## Информационный бюллетень №155

Применение трубки 5340.1213026-10, взамен трубки 5340.1213026 на двигателях ЯМЗ-5340

Управление по гарантийному и сервисному обслуживанию

Ярославль, Россия, 24 сентября 2015

| До изменения (рис.1)  |              |      | После изменения (рис. 2) |                 |      | Взаимозаменяемость |

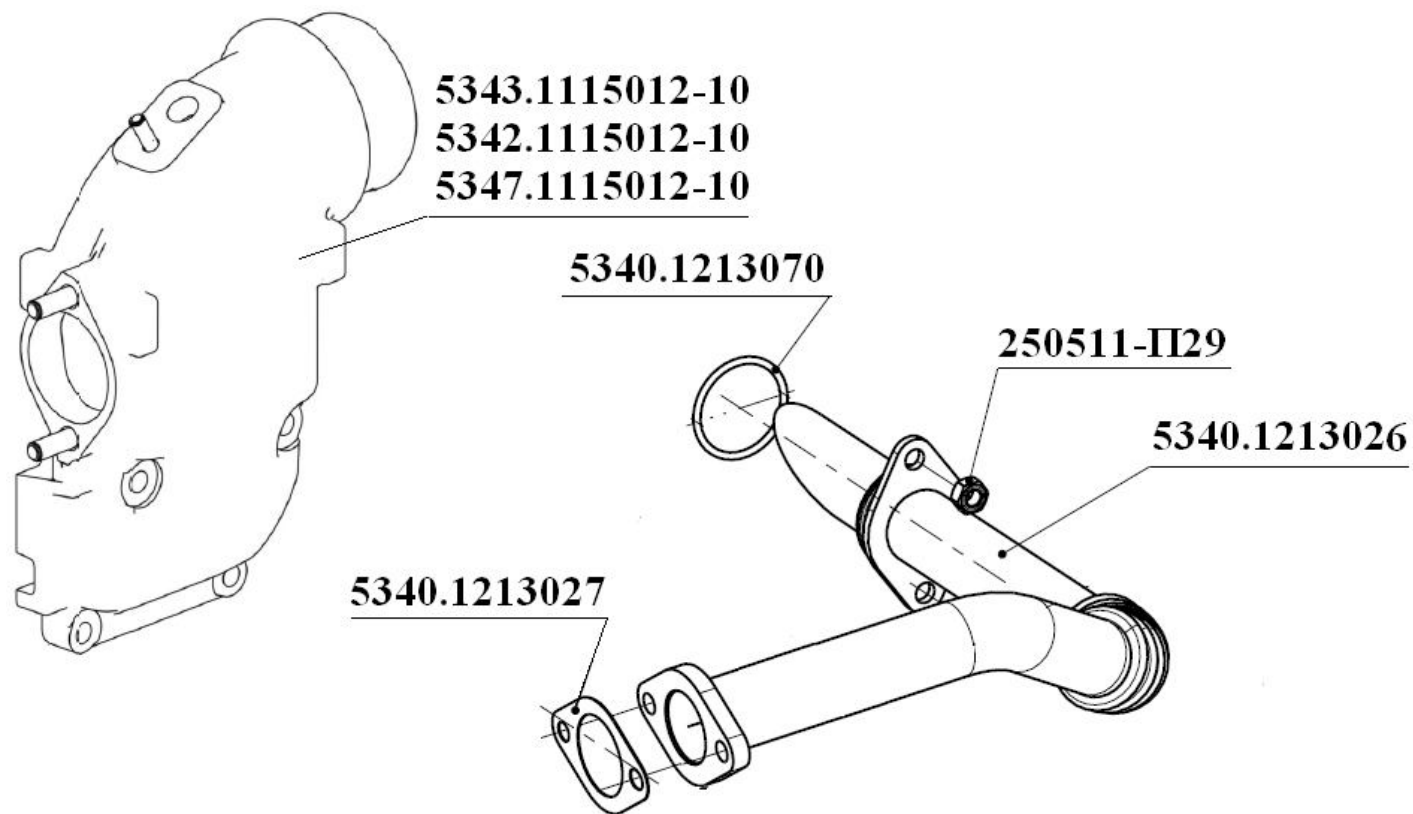
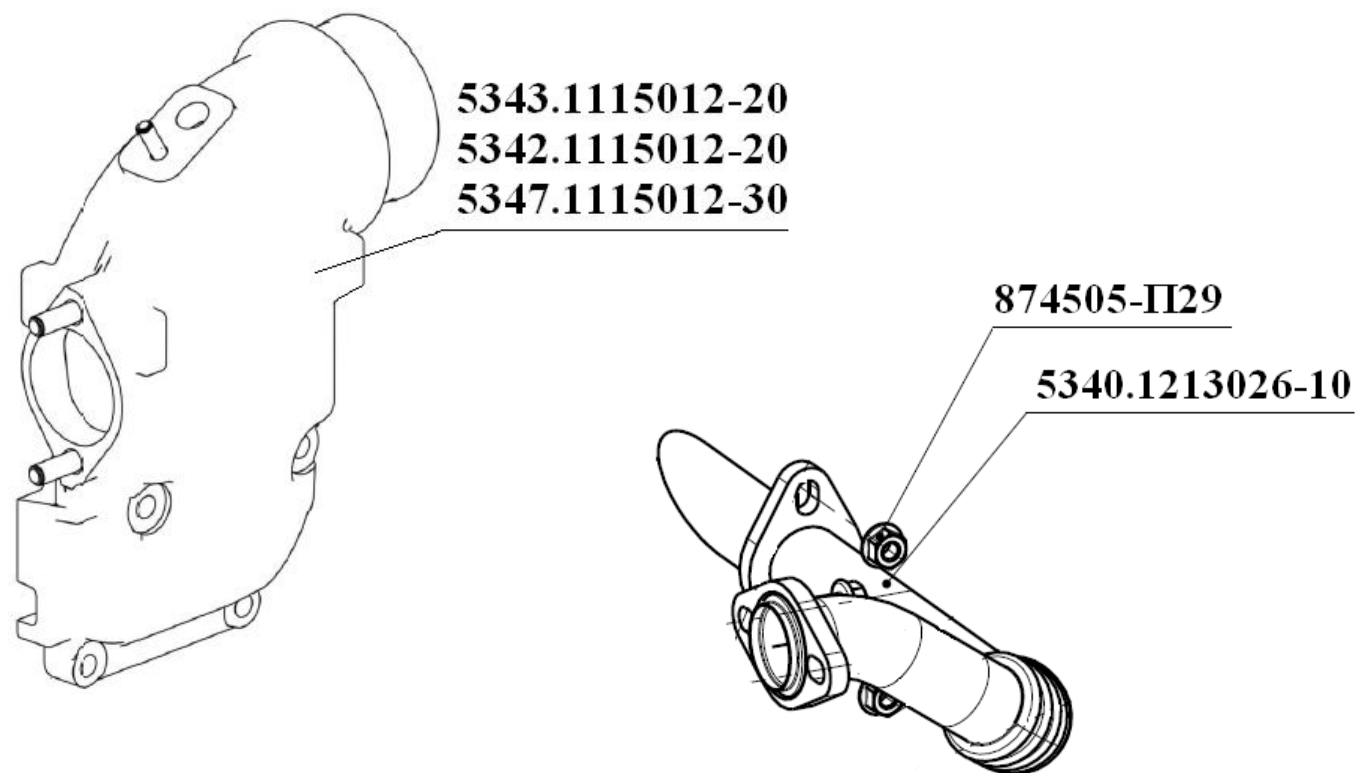
С ноября 2014 года с целью совершенствования конструкции двигателей семейства ЯМЗ-5340 применена трубка 5340.1213026-10 взамен трубки 5340.1213026, при этом изменились некоторые детали см таблица 1.

| До изменения (рис.1)  |              |      | После изменения (рис. 2) |                 |      | Взаимозаменяемость |
|-----------------------|--------------|------|--------------------------|-----------------|------|--------------------|
| Трубка рециркуляции   | 5340.1213026 | 1    | Трубка рециркуляции      | 5340.1213026-10 | 1    | Не взаимозаменяемы |
| Прокладка             | 5340.1213027 | 1    | Гайка с фланцем          | 874505-П29      | 2    | -                  |
| Кольцо уплотнительное | 5340.1213070 | 1    | -                        | -               | -    | -                  |
| Гайка М8х1-6Н         | 250511-П29   | 2    | -                        | -               | -    | -                  |

Для двигателей семейства ЯМЗ-5340 выпуска до ноября 2014 года при отказе трубки рециркуляции 5340.1213026, или прокладки 5340.1213027, или кольца уплотнительного 5340.1213070, следует выполнить ремонт заменой на трубку рециркуляции **5340.1213026-10** с применением гайки с фланцем **874505-П29** – 2 шт. и заменой патрубка:

1. для двигателей ЯМЗ-5344-10, -11, ЯМЗ-53441-20, -21, ЯМЗ-53443-10, -20, -30, -40:  
**патрубок 5343.1115012-10 на патрубок 5343.1115012-20.**

2. для двигателей ЯМЗ-53431, ЯМЗ-5344, ЯМЗ-5340-20, ЯМЗ-53403-10, ЯМЗ-5342, ЯМЗ-5342-02, ЯМЗ-53421, ЯМЗ-53423, -30, -40, -50, ЯМЗ-5344, ЯМЗ-5344-01, ЯМЗ-5346, ЯМЗ-5347-16:  
**патрубок 5342.1115012-10 на патрубок 5342.1115012-20.**

3. для двигателей ЯМЗ-53402, ЯМЗ-53472-10, -11, ЯМЗ-5341-10, -11, -20, -30, ЯМЗ-53411-10, ЯМЗ-5342-01, -03, ЯМЗ-53421-01, ЯМЗ-53423 -10, -20:  
**патрубок 5347.1115012-10 на патрубок 5347.1115012-30.**

Рис. 3.

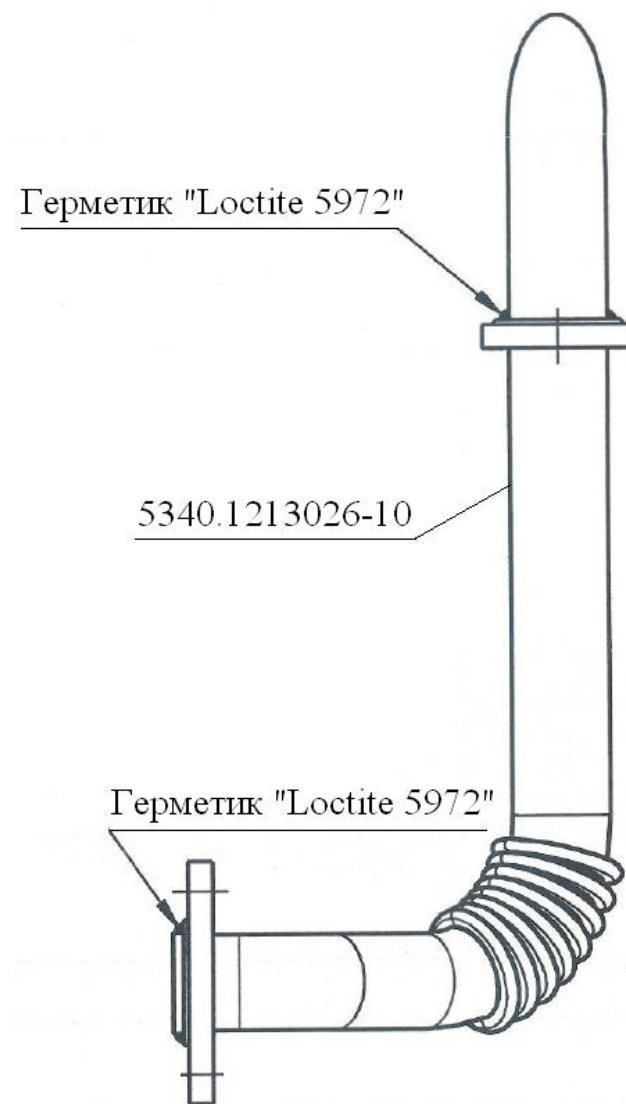
**Внимание!** Перед сборкой на отбортовки трубки рециркуляции **5340.1213026-10** нанести герметик «Loctite 5972» по контуру см. рис. 3.
